ALIMENTATION EN EAU DESTINEE A LA CONSOMMATION HUMAINE

LA SOURCE DE L'EYCHAUDA

AVIS SUR LES LE PROJET DE RESEAU DE PRODUCTION DE NEIGE

DE CULTURE TRAVERSANT LE PPR DE L'EYCHAUDA

Figure 9 : Schéma en coupe de la tranchée prévue pour la pose des différents réseaux.

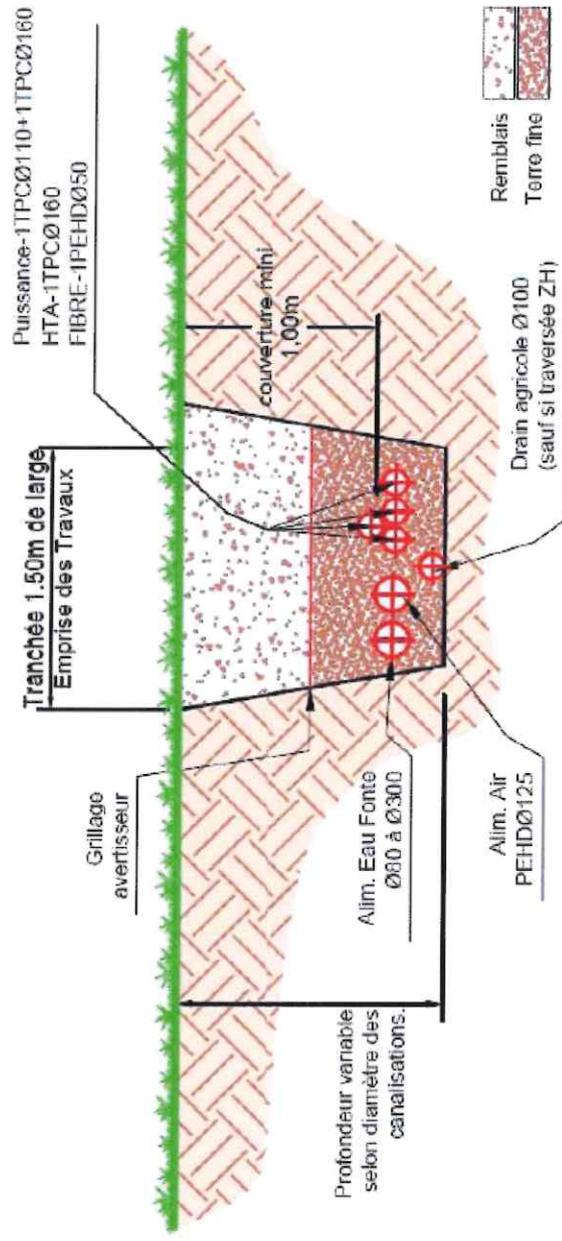
Les travaux consisteront en la création d'une tranchée de 1mètre 50 de large et 1 mètre de profondeur (Figure 9) pour les réseaux d'eau, d'air, fibre optique...).

Des regards de 1 m² seront implantés régulièrement le long de la tranchée, chaque regard correspondant à un enneigeur.

Le projet traverse la partie sensible du Périmètre de Protection Rapprochée (PPR). Compte tenu de la vulnérabilité du milieu, il convient de prendre un certain nombre de précautions.

Pour la production de neige de culture, il ne sera pas ajouté d'additif.

Concernant le trajet, la tranchée devra suivre la piste d'été, se positionnant en bordure de celle-ci.

Pendant toute la période de terrassement et d'utilisation de ciment, la source ne servira pas à la production d'eau destinée à la consommation humaine.

Son utilisation pour la production d'eau destinée à la consommation humaine ne commencera que 2 semaines après la fin des travaux de terrassement et d'utilisation de béton ou de ciment.

Figure 10 : Trajet provisoire de la tranchée.

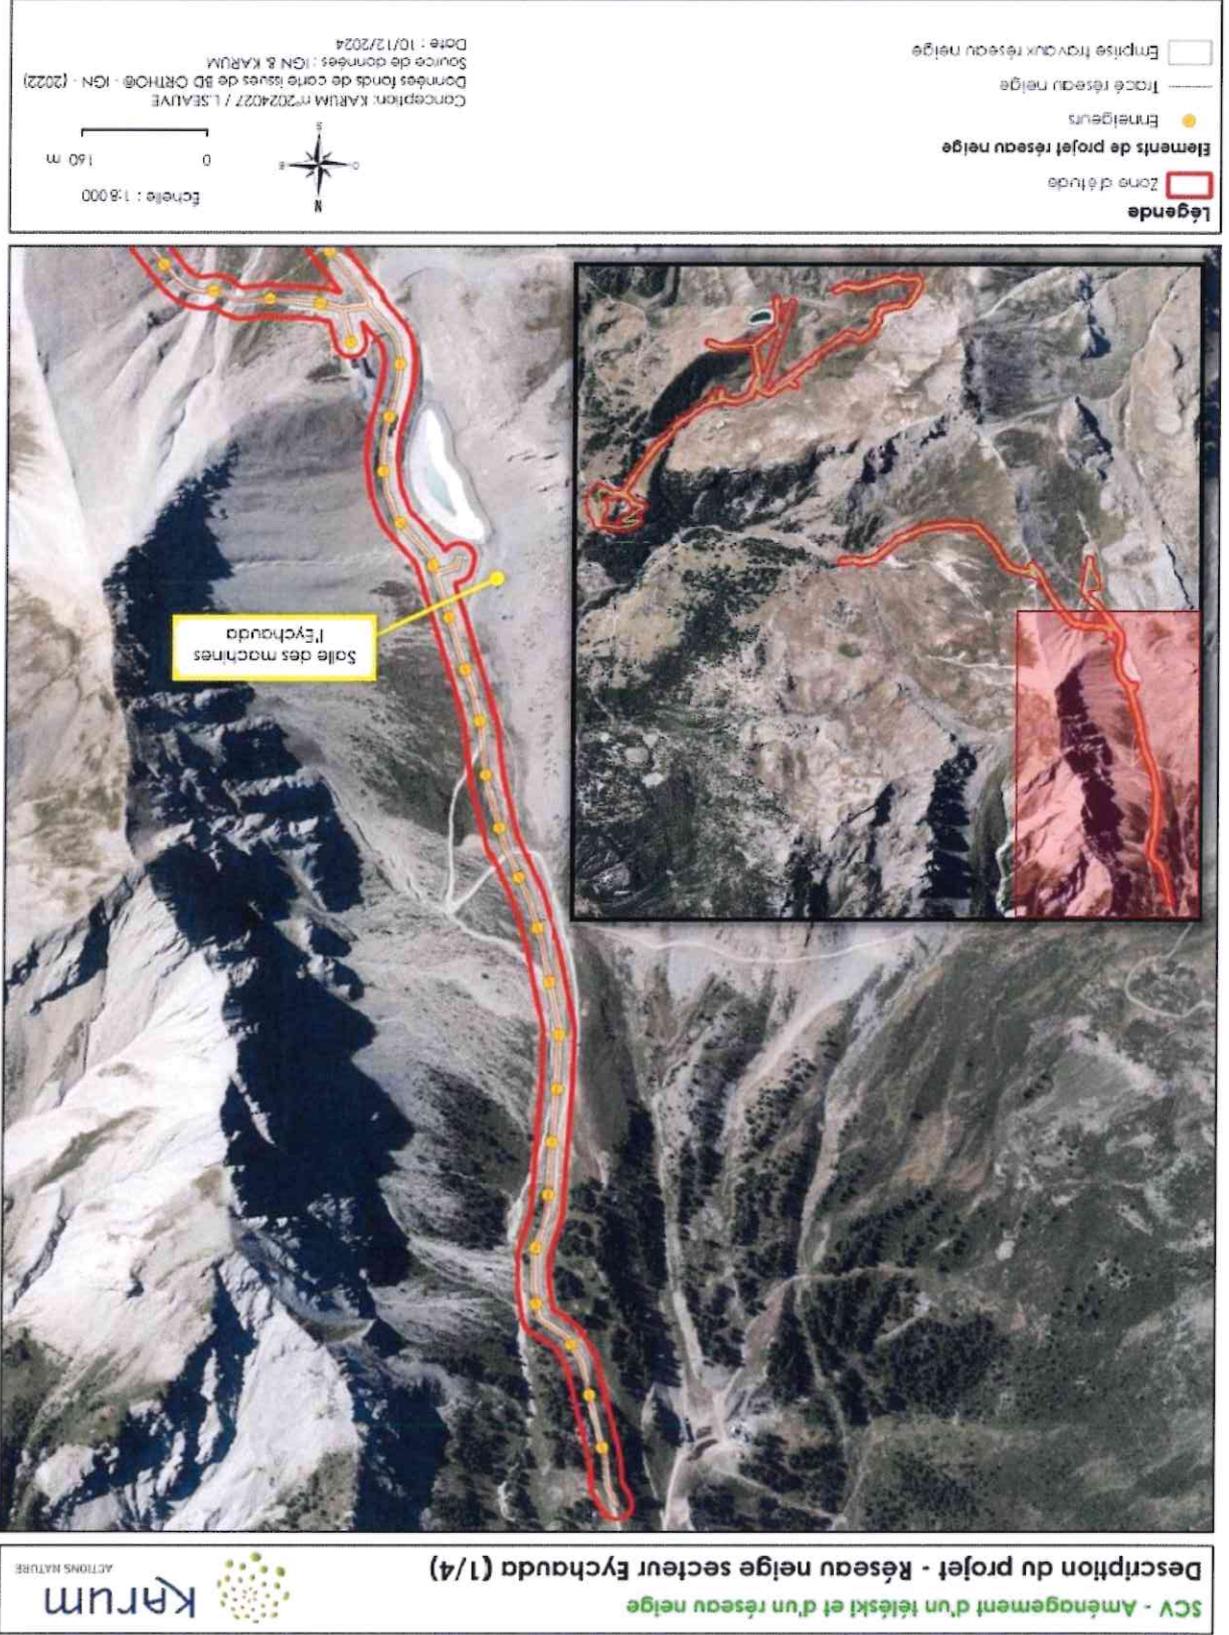
Le parcours approximatif de la tranchée a été reporté sur la figure 10. Il est rappelé que la tranchée suivra la piste.
